II. 設計変更事例

本ガイドラインに掲載した設計変更事例は、各地方整備局等の港湾部門での事例を集めたものであるが、必ずしも事例集と同様に変更契約できることを保証するものではないことをご理解願いたい。

岸壁(耐震改良)構造検討 一式

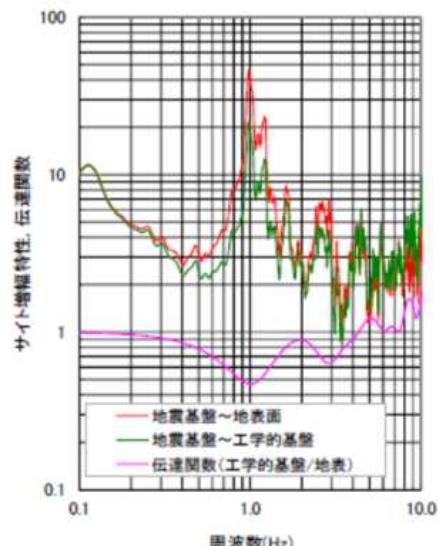
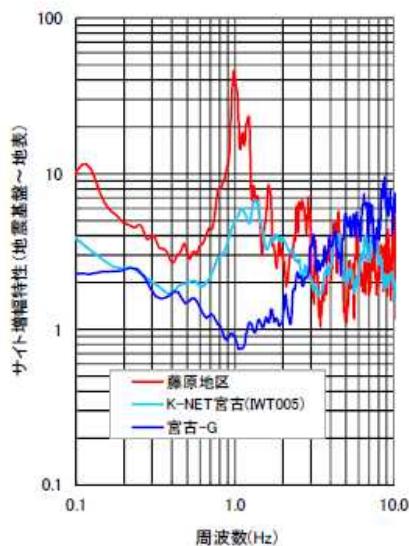
- ・本業務は、岸壁(耐震改良)構造検討業務である。
- ・耐震設計を行うに当たり、当該港の強震計地点で設定されているレベル2地震動を用いる予定であったが、強震計地点と設計対象地点では地盤の振動特性が異なることが判明したため、設計対象地点の地盤の振動特性を踏まえたレベル2地震動の設定を追加した。

- ・使用するレベル2地震動について受注者と協議。
- ・既往のレベル2地震動が設計対象地区の振動特性で設定されているか技術調査事務所に確認したところ、設計対象地区と異なる振動特性で設定されていることが判明したため、設計対象地点の振動特性を踏まえたレベル2地震動の設定の追加を受注者に指示。
- ・契約金額を変更した。

導線を考慮した配置計画

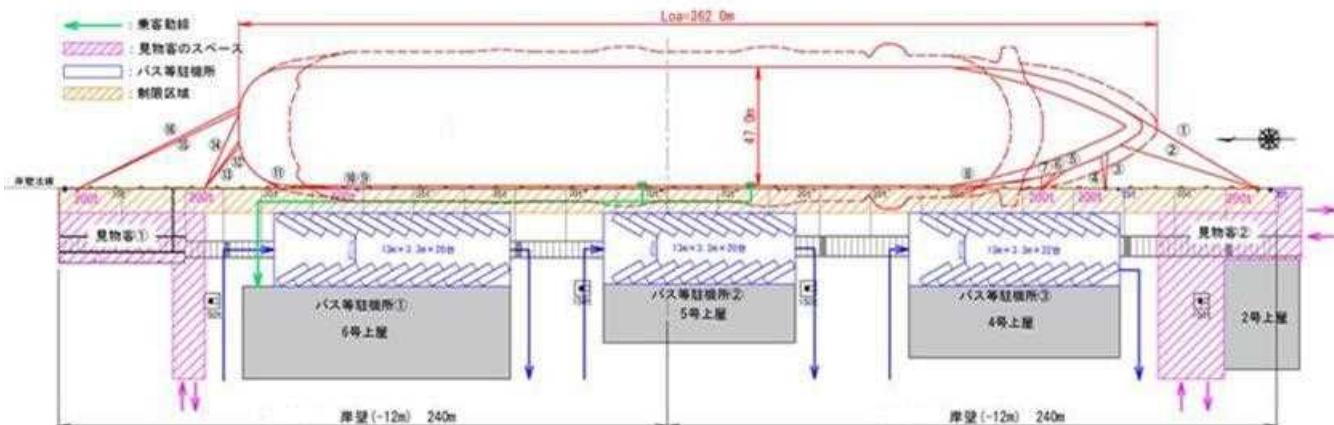
- ・大型客船の受け入れに必要な係船柱の配置および構造について検討を実施。
- ・係船柱の配置に合わせて大型客船を配置したところ、保安部が運用するAISの電波に障害を及ぼす恐れがあることが判明し、AIS電波の影響を把握する必要が生じた。
- ・また、係船柱の配置計画を基に工事に向けた関係者調整を行ったところ、フェリー乗降車両および荷役車両に導線に支障があり、代案の検討が必要となった。

- ・大型客船を配置によるAIS電波への影響を把握するための検討を追加。
- ・フェリー乗降車両および荷役車両の導線を考慮した代案の検討を追加。
- ・契約金額を変更した。

(参考)図一 現地調査の追加位置図

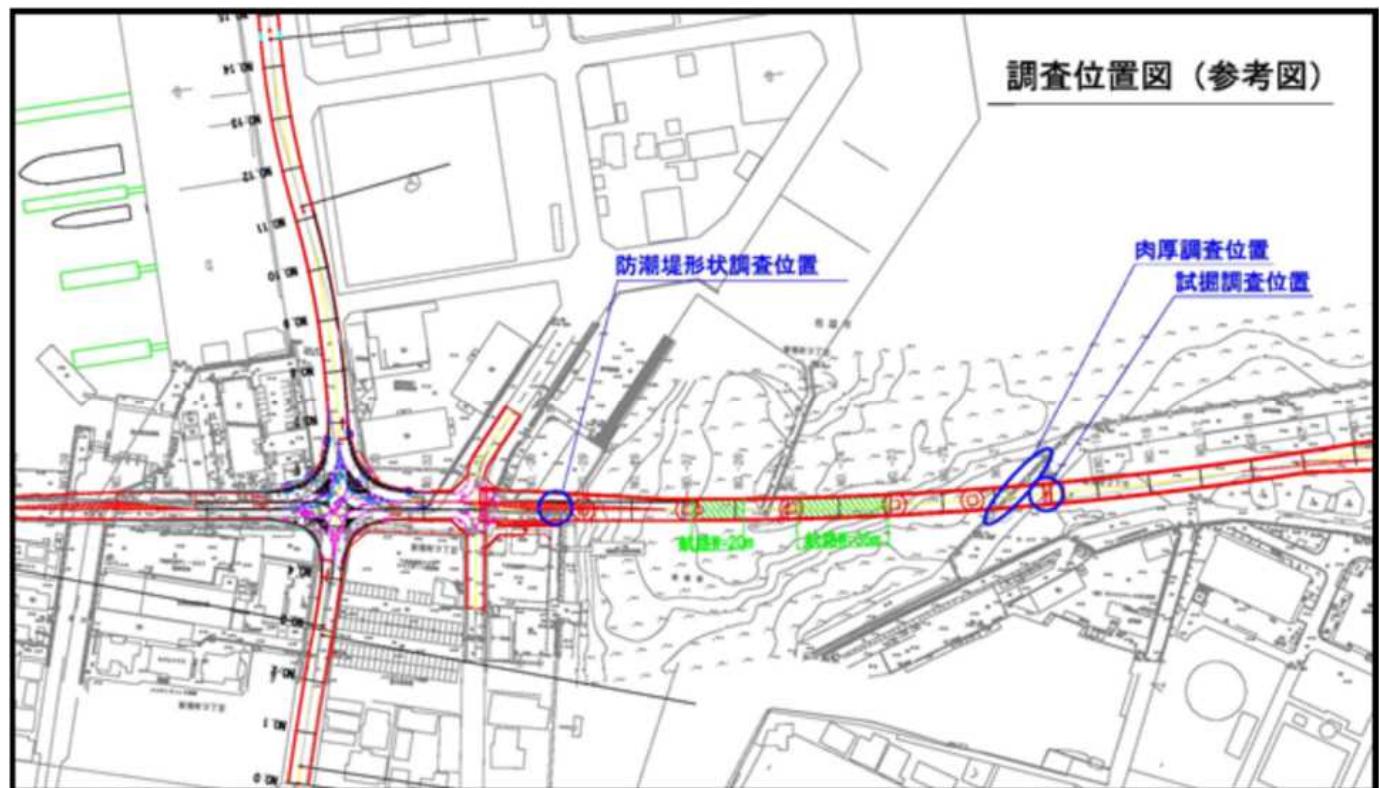
- 既設構造物と既存図面の不一致および既存資料の不足が判明したため、それにかかる現地調査の追加および既設構造物の配置位置を再検討する必要が生じた。

- 上記の旨、受注者から履行条件確認請求書の提出があった。
- 発注者が請求内容を確認し、調査結果通知書の通知および変更の指示を行った。
- 契約金額を変更した。

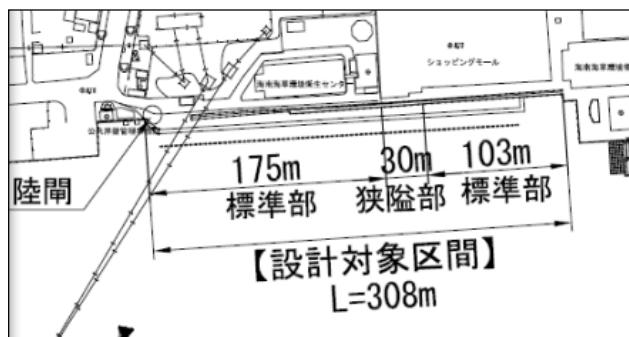
- ・当初は設計区間割を標準部・狭隘部の2工区としていたが、現地踏査および設計条件確認から検討断面について精査した結果、別途検討区間を1工区追加する必要が生じたため、変更を行うものである。
- ・また、設計区間割の変更に伴い、新たな検討期間の確保が必要となることから、履行期間の変更をあわせて行うものである。

- ・現場条件の確認結果を踏まえ、設計区間割りについて協議した結果、既設護岸構造の違いから検討区間数を追加した。

設計区間数 当初:2工区(標準部・狭隘部)

変更:3工区(標準部①・標準部②・狭隘部)

実施設計位置図

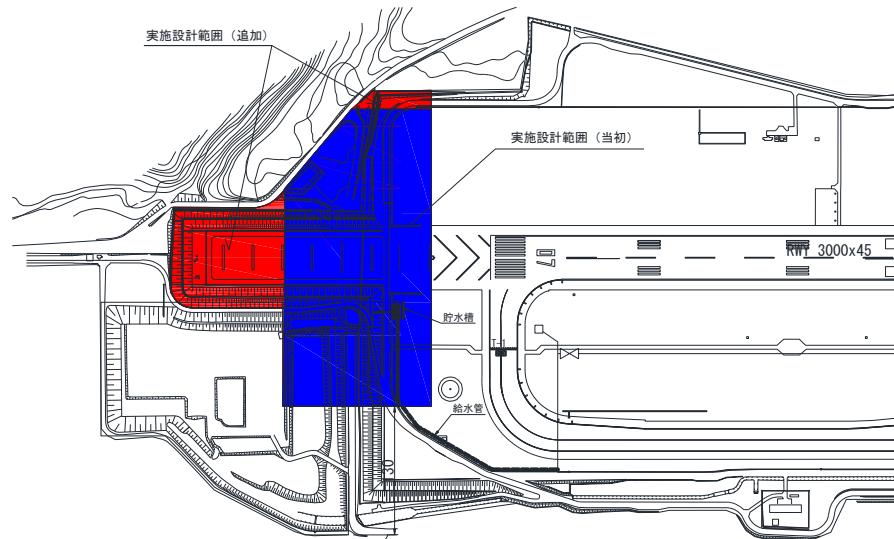
- 本業務は、滑走路端安全区域用地造成の測量および設計であるが、航空局の申入れにより、滑走路端安全区域の設計範囲を拡大することとなった。
- このため、受注者と測量および設計範囲の変更協議が必要となった。

- 発注者が測量および設計範囲の追加。
- 履行期限を約1週間延伸。
- 契約金額を変更した。

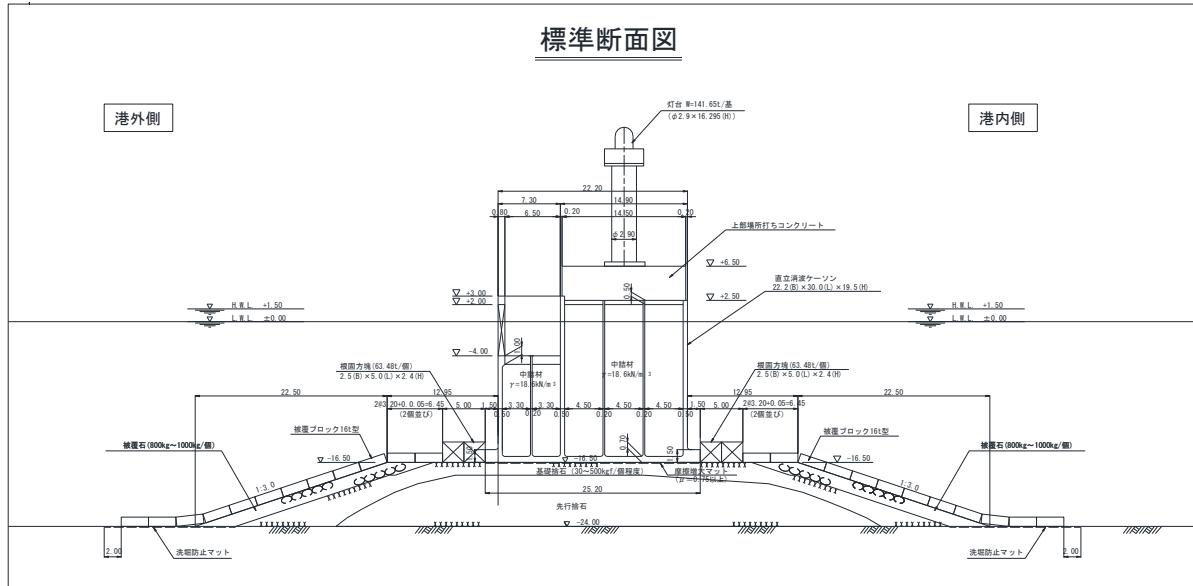
- ・防波堤の細部設計(配筋計算)において、堤頭函の構造形式変化(直立堤→スリット)に伴い、打継場および仮置場の吃水制限が問題となつたことから詳細な艦装品(止水蓋・注排水ポンプ等)の設定をする必要が生じた。

設計当初の細部設計(配筋計算)に堤頭函直立消波ケーソン堤の艦装品検討を追加した。

- ・計画変更による当初計画(配筋計算2断面)にあわせて堤頭函進水時艦装品の検討を追加。
- ・契約金額を変更した。

【測量平面図】

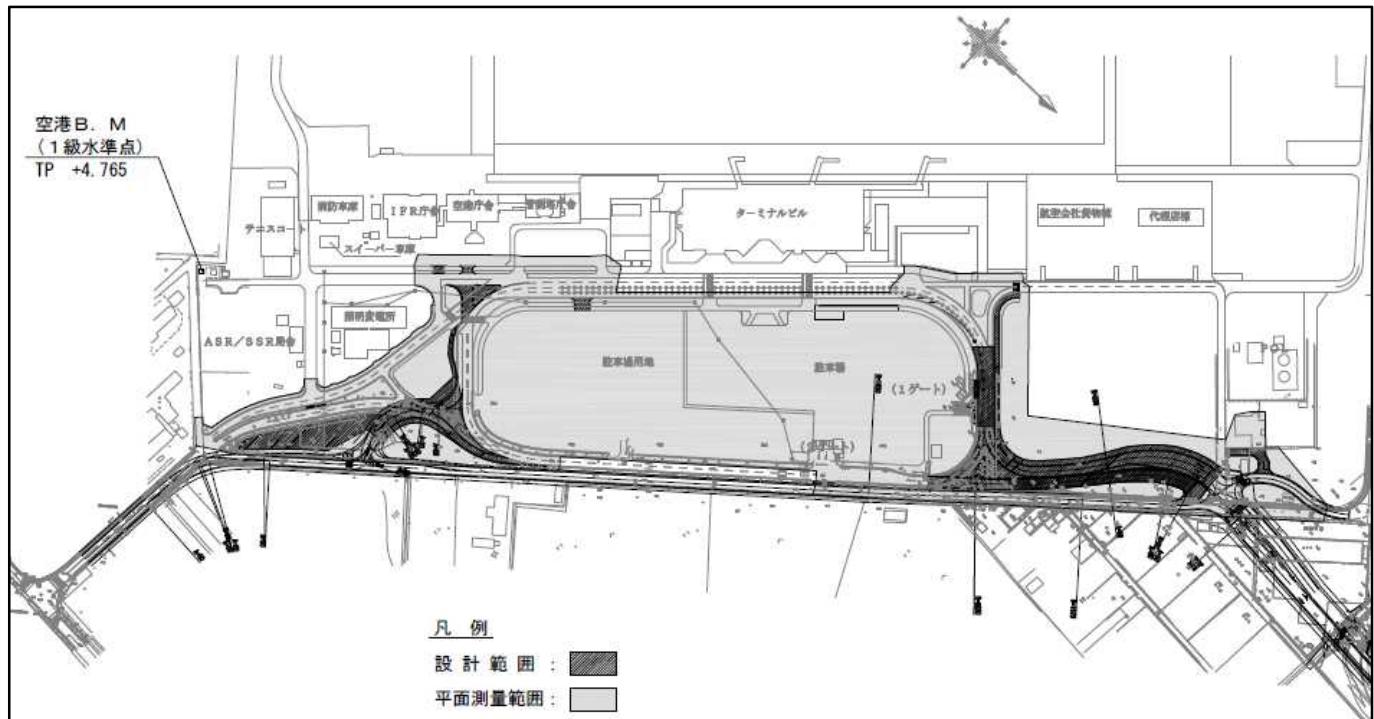
- ・当初設計においては、工事施工範囲の現地状況を把握するため、必要最小限の基準点測量および平面測量を実施する予定であったが、現地確認結果を踏まえ、施設利用者および関係各機関等との調整を行った結果、確実な施設の状況把握と工事施工のため、基準点測量の地点数および平面測量の範囲を変更する必要が生じた。

- ・発注者からの設計図書変更協議書をもって受注者と協議。
- ・契約金額を変更した。

当初測量範囲

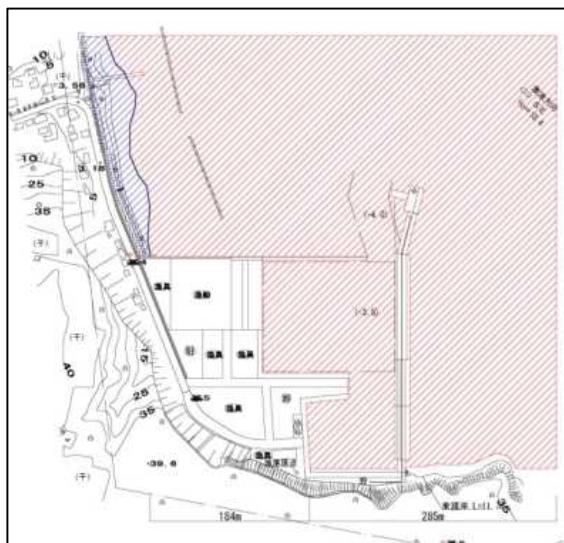
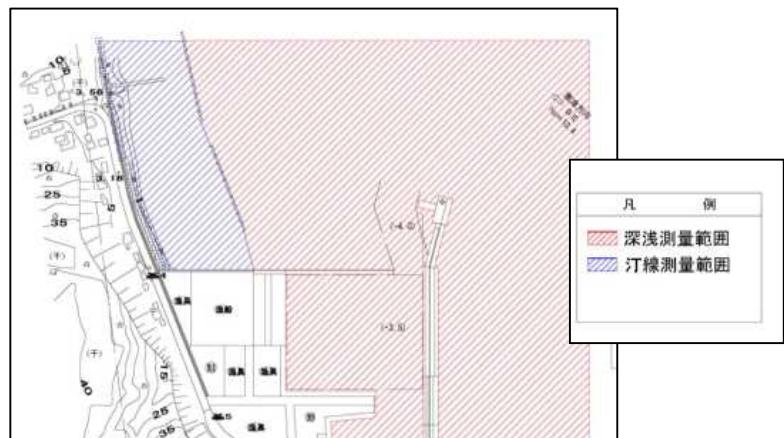
- ・本業務は、港湾の水深および汀線を測量する業務である。
- ・当初設計においては、過年度測量結果を基に水深測量と汀線測量の範囲を設定し設計していたが、現地測量の結果、現地盤水深の差違が確認されたことから水深測量および汀線測量の測量範囲の変更が必要となった。

- ・当初設計における水深測量と汀線測量の範囲は過年度測量結果の水深を基に設定しているものであるが、現地盤水深において差違が確認されたため測量範囲を変更する必要がある。
- ・契約金額を変更した。

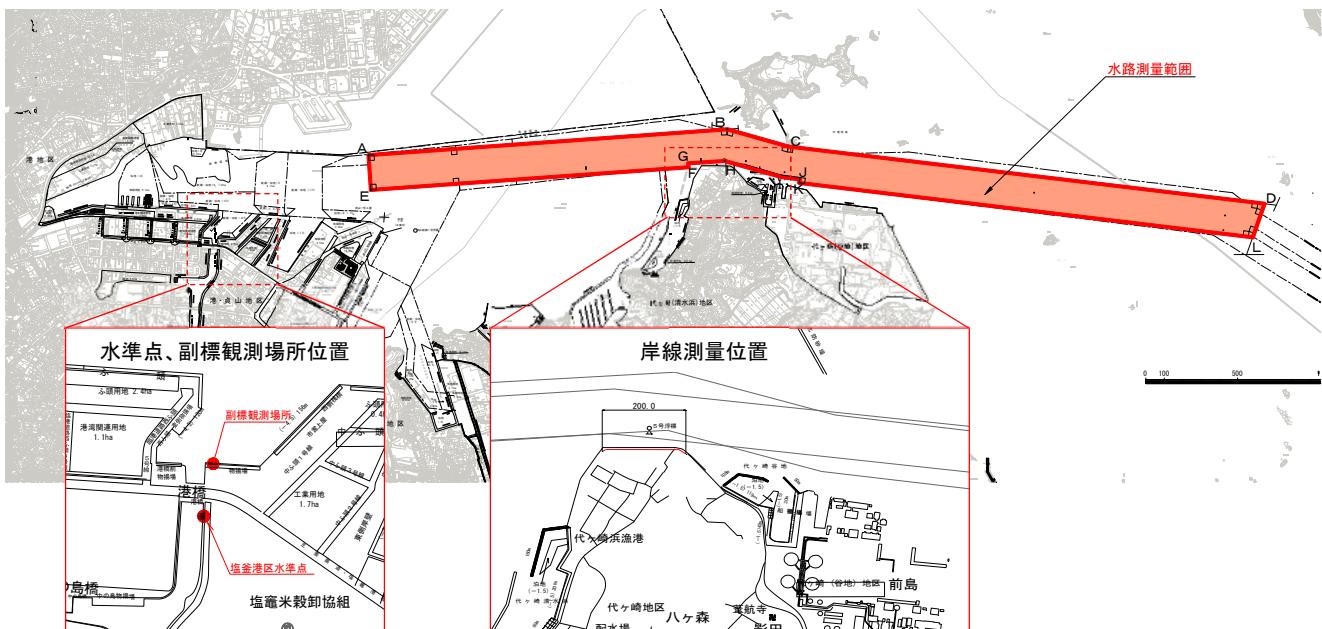
- ・本業務は別件の浚渫工事による浚渫完了後の測量となることから工事との工程調整による測量が必要となり、測量船の艦装回数が変更(1回増)となった。
- また、保安部との協議により、水準測量、副標観測、岸線測量の追加を行うこととなつた。

- ・浚渫工事との工程調整に伴い一度に測量することができず、複数回の艦装が生じたとして艦装の数量増の協議。
- ・発注者から、水準測量、副標観測、岸線測量の追加を指示。
- ・契約金額を変更した。

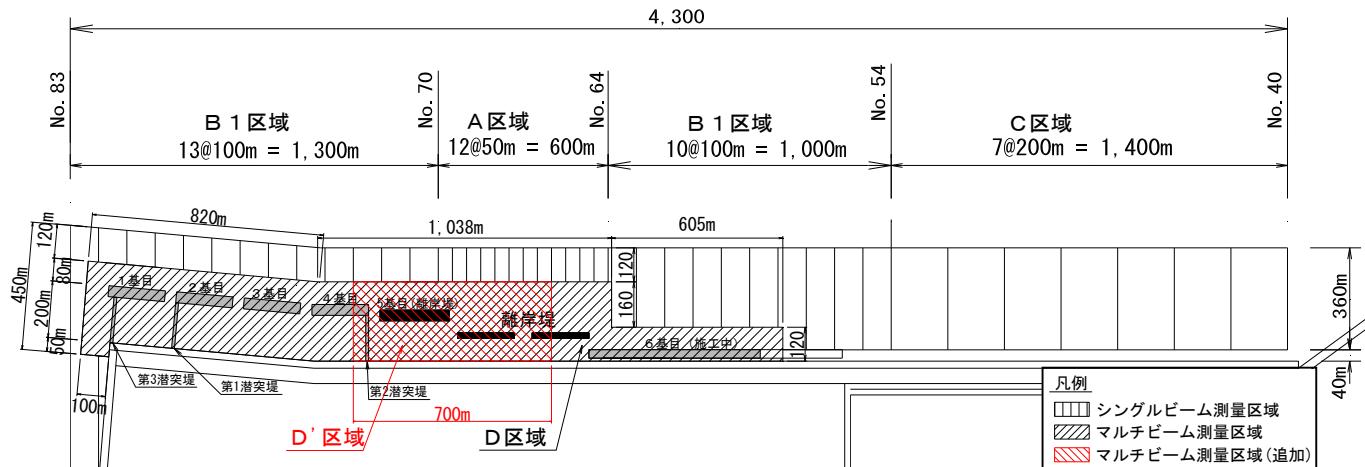
- 本調査で実施した深浅測量の結果から、海底地盤の洗掘の進行を確認。
- この測量結果を基に発注者で検討を行い、洗掘による構造物への影響を考慮し捨石投入による対策工事を実施。
- 越冬後の対策工の効果を検証するため、詳細に現況を把握する必要があることから、発注者から受注者に協議を行い、対策工事完了後のナローマルチビームによる測量を追加するとともに、履行期間を延伸した。

- 変更協議を発注者から受注者に対して行い、同意を得て変更契約した。
- 契約金額を変更した。
- 履行期間の延伸。

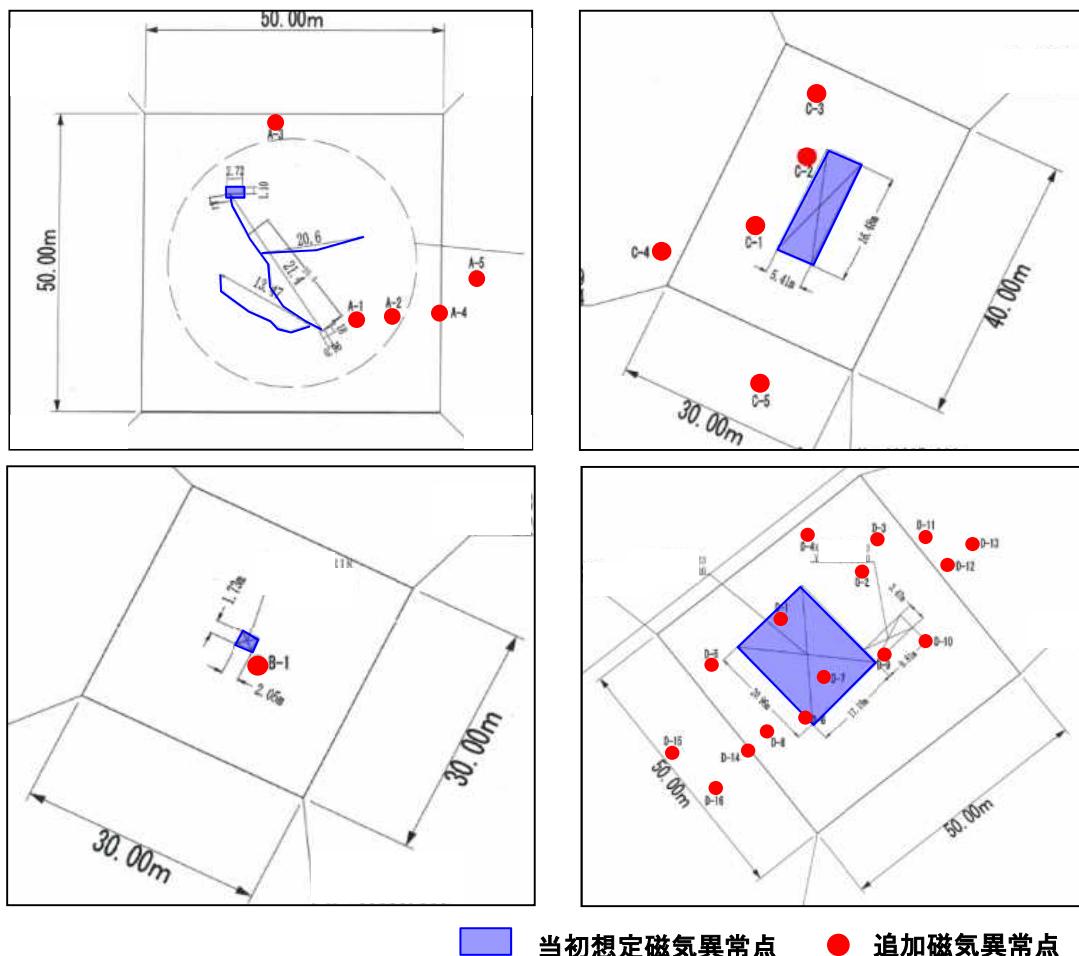
- ・磁気探査により確認された磁気異常点を潜水し除去する調査について、磁気探査の結果、磁気異常点が当初想定範囲より広範囲に確認されたため、潜水探査面積が変更となつた。

- ・受注者から磁気探査結果に基づく潜水探査範囲変更について履行条件確認の請求。
- ・発注者が当初設計との相違を確認し、設計変更が認められた。
- ・契約金額を変更した。

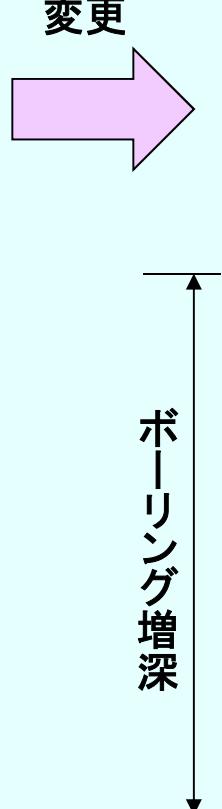
- ・過年度実施済みのボーリング調査結果により、当初設計においてボーリング深度L=38m付近で岩盤を込んでいたが、基盤層(岩盤)が確認できなかったため、ボーリング深度をL=38mからL=85mに増進した。

- ・基盤層が確認できないため、受注者からボーリング増深の協議。
- ・発注者がボーリングコアおよび柱状図(速報値)を確認した上で増深を指示。
- ・契約金額を変更した。

当初 探査範囲

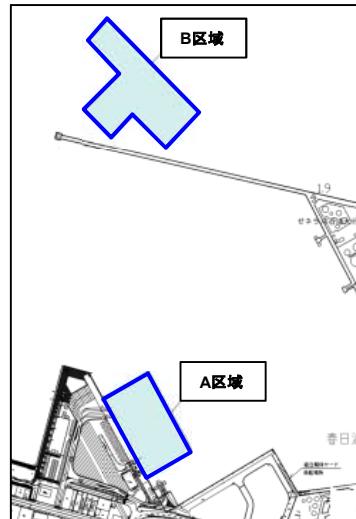
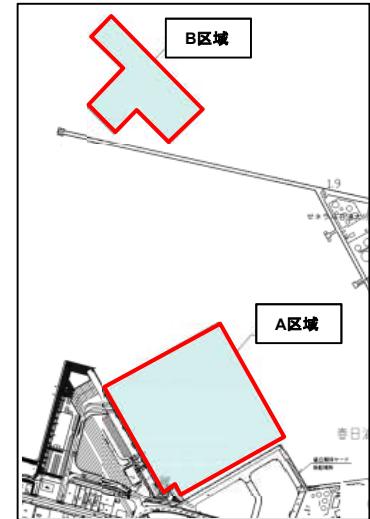
- ・本業務は、港湾工事に先立ち磁気探査を行い、磁気異常点を探査する事を主としている。
- ・受注者が実施した港湾利用者からのヒアリングにより水深を確保すべき範囲で想定外の浅所が確認され、浚渫範囲を拡大する必要が生じ、磁気探査範囲も併せて拡大する必要が生じる事となった。また、別件磁気探査とすると浚渫工事との現場内での輻輳および港湾工事過程の遅延などの問題が生じるので、業務数量の変更となった。

- ・受注者の請求より、当初発注の探査範囲では、浚渫箇所とは対応していないため、探査範囲拡大の協議。
- ・発注者が探査範囲を確認し、探査範囲の拡大を指示。

探査範囲(A区域)※

当初 A=15,400m²

→ 変更 A= 69,907m²

探査範囲(B区域)※

当初 A=20,327m²

→ 変更 A= 28,725m²

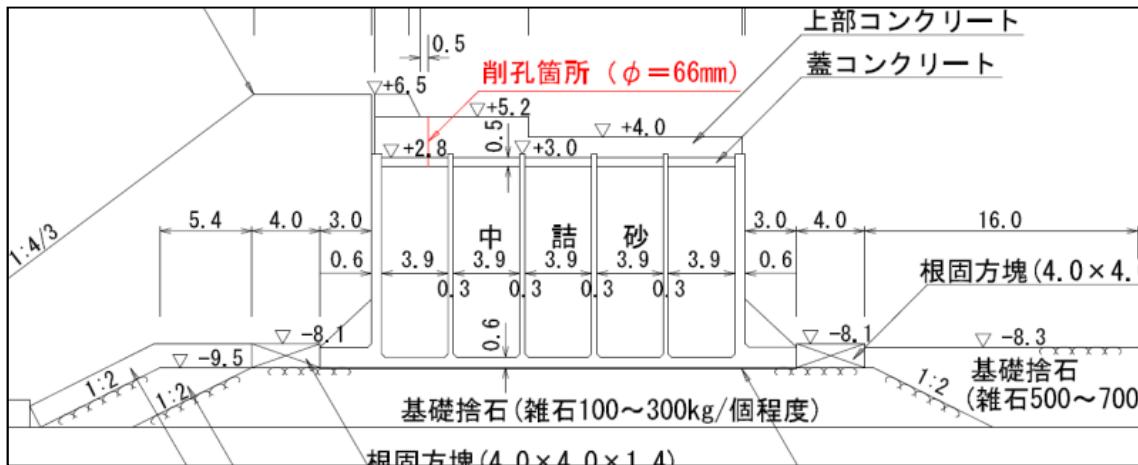
- 当初設計では、上部工の削孔長は防波堤の標準断面図を基に設定を行った。現地施工ではケーソン毎に削孔長が異なっていたため、施工した削孔長にて数量変更を行った。

- 調査実施後に精査を行った結果、当初313.2m→変更325.3mとなった。
- 契約金額を変更した。

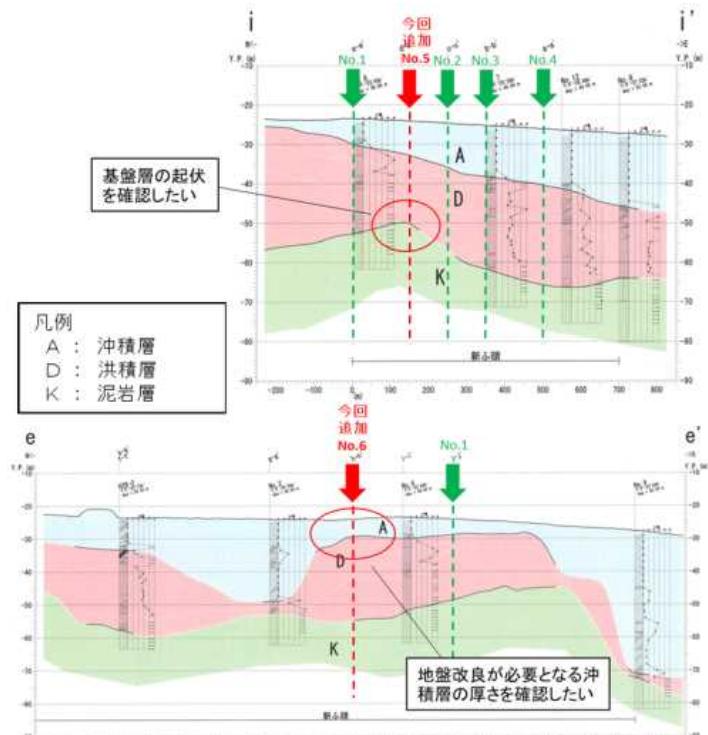
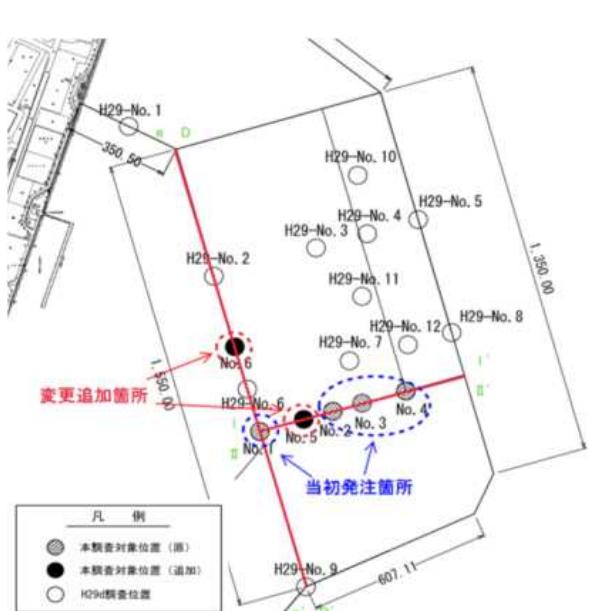
- ・本調査は、横浜港本牧沖における地盤の基礎的な性状を把握するため、土質調査を行うものである。
- ・当初発注においては、ボーリング調査4孔により地盤性状を把握する計画としていた。
- ・同年度に別件にて音波探査を実施したところ、既設及び計画ボーリング孔間で地層が大きく変化している箇所を確認した。地盤改良が必要となる沖積層及び基盤層となる洪積層の地層の変化点を押さえるために、ボーリングデータを補完する調査の追加が必要となった。

- ・ボーリング調査2孔(No.5、No.6)の追加を指示。
- ・契約金額を変更した。

(参考図) 位置図・平面図

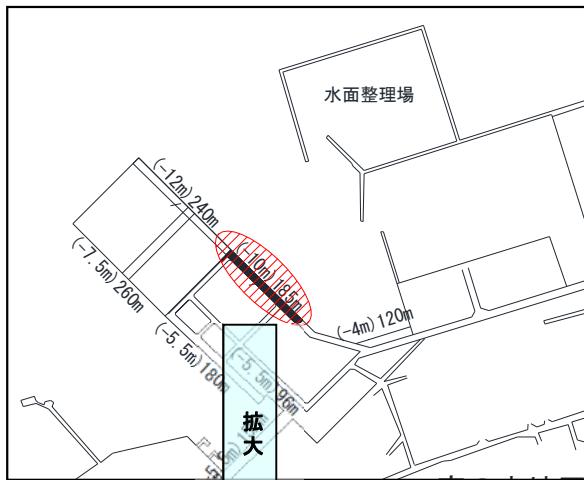
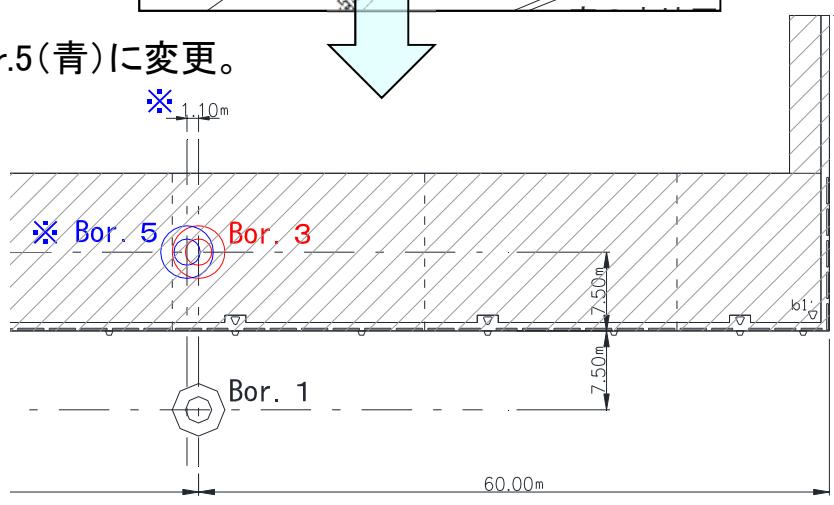
- ボーリング掘削中に先端ビットが既設鋼管杭と接触し、それ以深の掘削が困難となったため、調査箇所を変更する必要が生じた。

Bor.3(赤)からBor.5(青)に変更。
